**Lista di controllo per la valutazione preliminare  
(art. 6, comma 9BIS, D.Lgs. 152/2006)**

Linea Palermo – Messina. Raddoppio Fiumetorto Cefalù - Castelbuono. Tratta Ogliastrillo – Castelbuono.  
FERMATA CEFALÙ – RAMPA DI ACCESSO ALLA GALLERIA DI SFOLLAMENTO

Figura 3 cantierizzazione approvata (a sx) nuova cantierizzazione (dx)

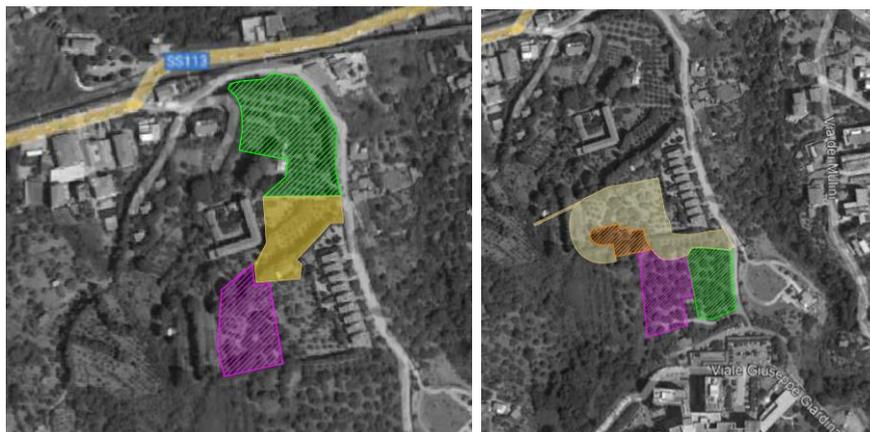
- Le aree di cantiere vengono ridimensionate passando da una superficie di 8.000 mq agli attuali 6500 mq comprensivi di: Cantiere Operativo, Area Stoccaggio e Area Tecnica. Nelle immagini sottostanti si riportano le due organizzazioni di cantiere a confronto.

Denominazione cantiere	Superficie precedente	Superficie attuale
Cantiere Operativo	5.000 mq	2.500 mq
Area Stoccaggio	3.000 mq	3.000 mq
Area tecnica		1.000 mq
